Asker kommune  
v/Samfunnsutvikling - Plan  
Katrineåsveien 20  
3440 Røyken

Husebykollen, 23.09.2022

## 343\_75 Høringsuttalelse – Offentlig ettersyn – Reguleringsplan – Hurum Pukkverk

Plankart fremlagt i høringen

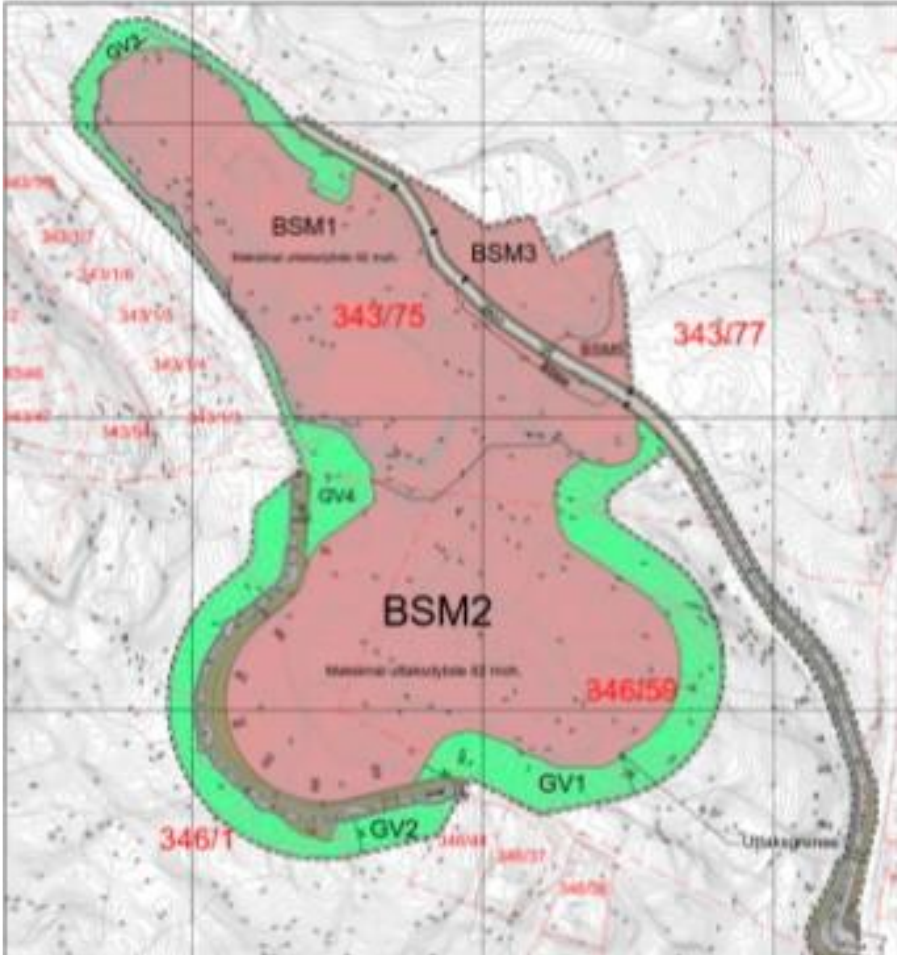
Plankartet (Vedlegg 2) som er lagt ut til offentlig ettersyn, viser at uttaksområdet er noe mindre enn det opprinnelige forslaget. Men også denne utvidelsen, inklusiv omlegging av adkomstveien til fritidsboligene i syd, vil være svært ødeleggende for landskap, friluftsliv og kulturminner mot syd og vest.

Uttaket og flytting av adkomstveien til fritidsboligene i syd vil resultere i at disse fritidsboligene blir liggende isolert med bratte skrenter og skjæringer på alle sider.

Vi har søkt etter hvor disse endringene foreligger i planbeskrivelsen, uten å finne spor av dem. Enda viktigere er det at plankartet ikke er endret i henhold til første setning i vedtakets punkt 2.1 er «Flytting av hyttevei tillates ikke.». I plankartet er hytteveien Nedre Husebykollen lagt i en ny trasé, og den eksisterende hytteveien ligger innenfor området som planen sier skal sprenges bort (BSM2). Det er derfor uklart hva «Flytting av hyttevei tillates ikke» egentlig betyr.

For å rydde bort all tvil og skape klarhet bør det til 2. gangsbehandling i FSK foreligge et nytt plankart med BSM2 begrenset inn mot en hensynssone mot eksisterende hyttevei. Reguleringsbestemmelsene bør fastslå at eksisterende hyttevei *skal bestå som den er*.
